SS10
70.65
SS9
71.60
SS8
72.50
LOTTO 1: RIQUALIFICAZIONE MORFOLOGICA ED AMBIENTALE
SS7
72.70
SS6
73.76
970.00
ertura canale secondario:
m h=2,00m L=970m
SS5
74.18
SS4

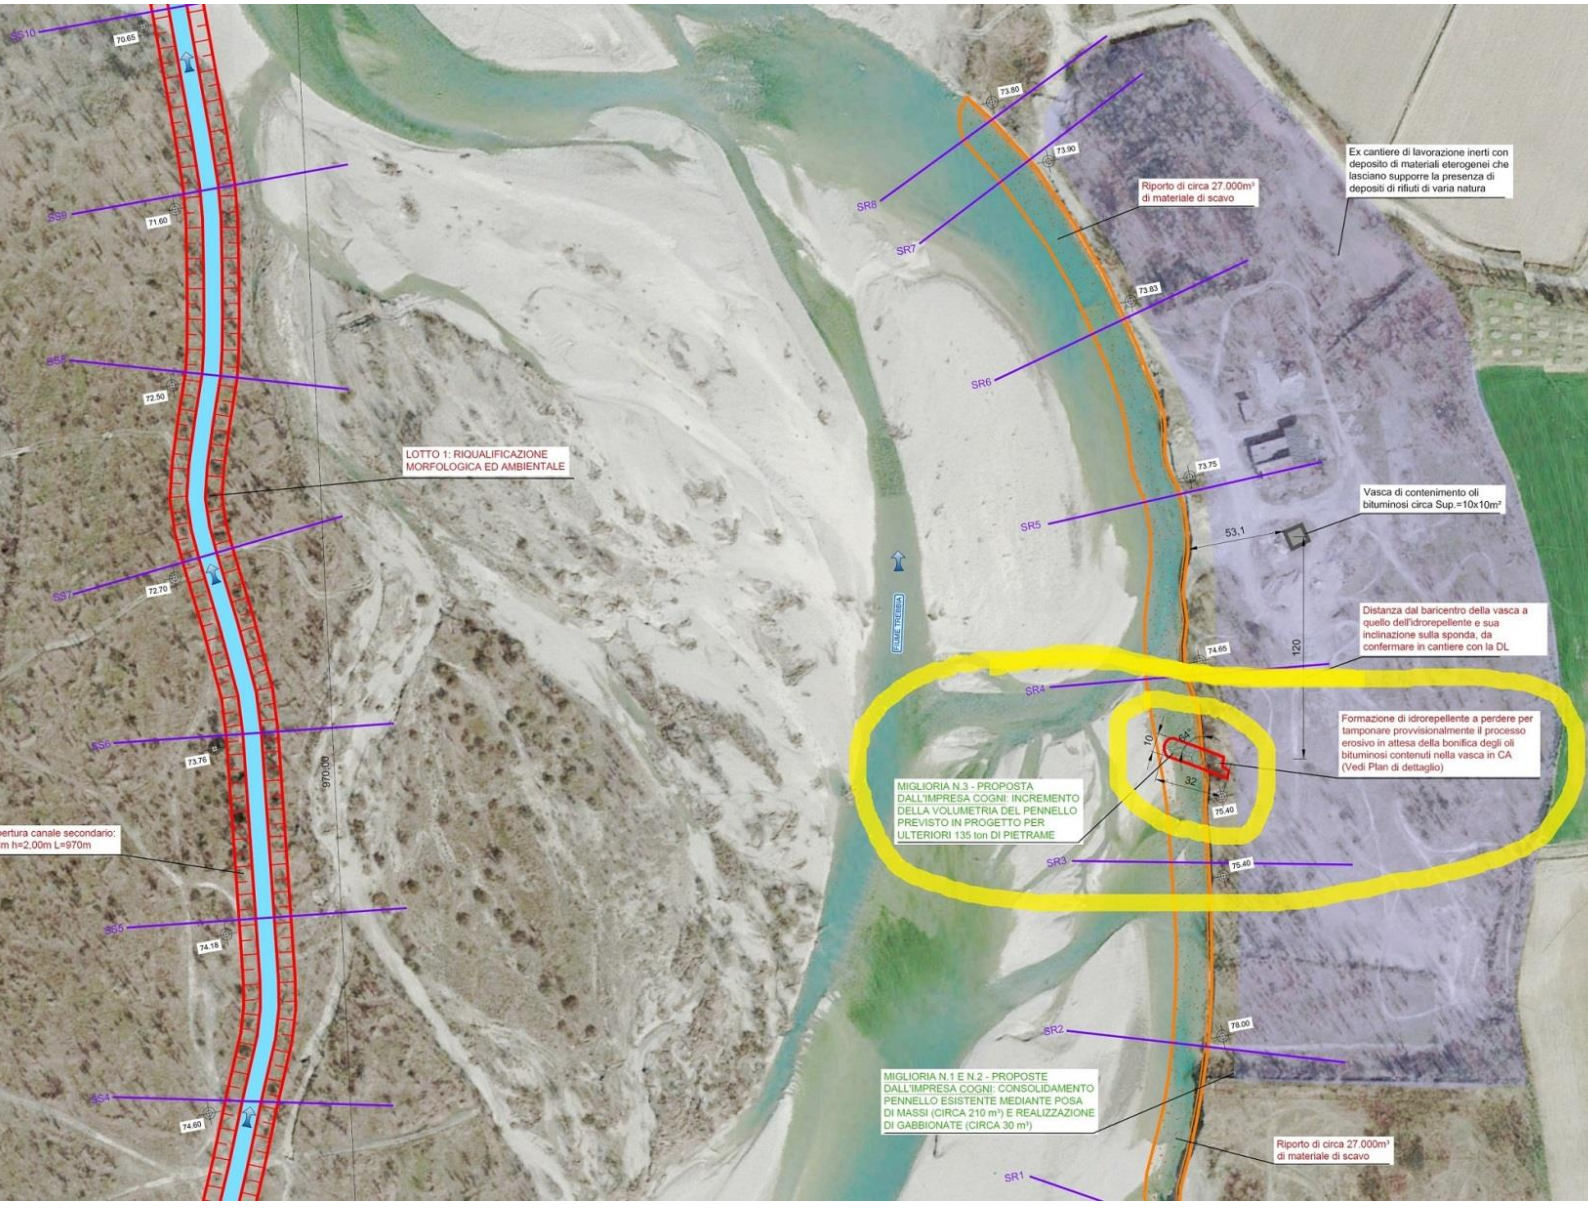
74.65
120
SR4
Formazione di idrorepellente a perdere per tamponare provvisionalmente il processo erosivo in attesa della bonifica degli oli bituminosi contenuti nella vasca in CA (Vedi Plan di dettaglio)
10
64°
32

75.40
MIGLIORIA N.3 - PROPOSTA DALL'IMPRESA COGNI: INCREMENTO DELLA VOLUMETRIA DEL PENNELLO PREVISTO IN PROGETTO PER ULTERIORI 135 ton DI PIETRAME
SR3
75.40
SR2

76.00
MIGLIORIA N.1 E N.2 - PROPOSTE DALL'IMPRESA COGNI: CONSOLIDAMENTO PENNELLO ESISTENTE MEDIANTE POSA DI MASSI (CIRCA 210 m³) E REALIZZAZIONE DI GABBIONATE (CIRCA 30 m³)
Riporto di circa 27.000m³ di materiale di scavo
SR1
